ACTA DE INSPECCIÓN

CERTIFICAN: Que el día seis de julio de dos mil dieciocho, se han personado en la CN Vandellós II. Esta instalación dispone de autorización de explotación concedida por Orden Ministerial, de fecha 21 de julio de 2010.

El titular fue informado de que la inspección tenía por objeto realizar diversas comprobaciones sobre el incidente ocurrido el día 2 de julio de 2018 durante el arranque de la BRR-A, todo ello de acuerdo al procedimiento PA.IV.11 Rev.0 "Inspecciones reactivas de investigación de incidentes en centrales nucleares" y a la agenda enviada previamente a la central (anexo I).

Objeto: Inspección reactiva sobre la apertura de la válvula de seguridad del tren A del RHR

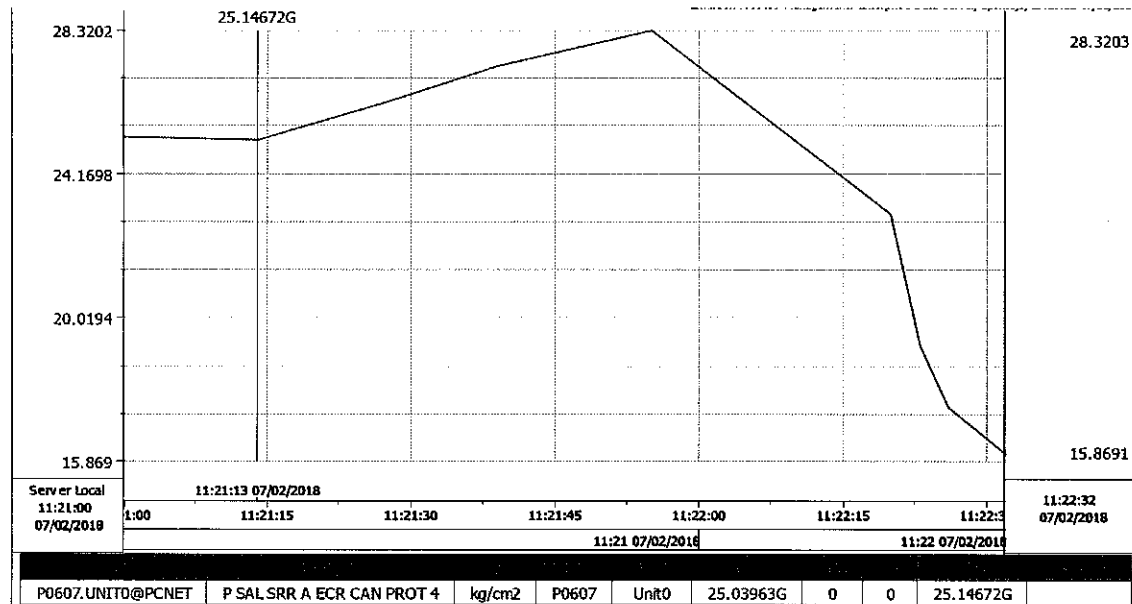
- **Página 2 de 11, cuarto párrafo. Comentario:**

Al respecto de lo indicado en este párrafo: "... a una presión aproximada de unos 26 Kg/cm²...", se clarifica que en el momento del arranque de la BRR-A la presión en el tren A del RHR era de 25,1 kg/cm².

Se incluye la gráfica donde puede confirmarse este hecho:

- **Página 1 de 11, sexto párrafo:** se acepta el comentario que no modifica el contenido del acta.
- **Página 2 de 11, cuarto párrafo:** se acepta el comentario que no modifica el contenido del acta.
